Освоен выпуск усовершенствованных карданных валов типа 5320-2201011-02 и 131-2203011-01

Вниманию потребителей! Сообщаем об освоении усовершенствованной конструкции карданных валов типа 5320-2201011-02 и 131-2203011-01

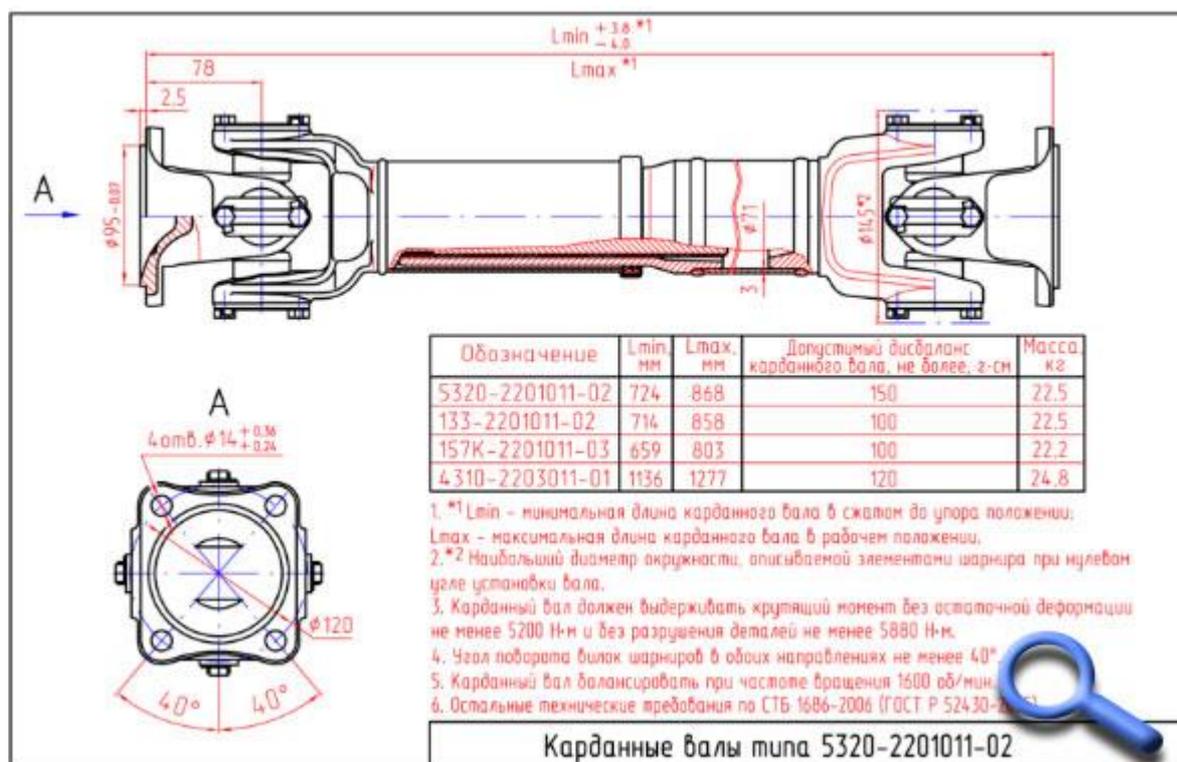
Данная конструкция карданных валов отличается модернизированным шлицевым соединением, наличием полимерного покрытия втулки (типа RILSAN), изготовлением эвольвентных шлицев скользящей вилки методом холодного пластического деформирования, улучшенной герметичностью шлицевого соединения.

Такая конструкция отличается повышенной надежностью, требует минимального технического обслуживания в процессе эксплуатации. Благодаря минимизированному коэффициенту трения в шлицевом соединении вала снижаются нагрузки на подшипники агрегатов трансмиссии, соединяемых с валом.

№ п/п	Обозначение	
	Старая конструкция	Новая конструкция
1	5320-2201011-03	5320-2201011-02
2	133-2201011-03	133-2201011-02
3	157К-2201011-04	157К-2201011-03
4	4310-2203011-02	4310-2203011-01
5	131-2203011-02	131-2203011-01
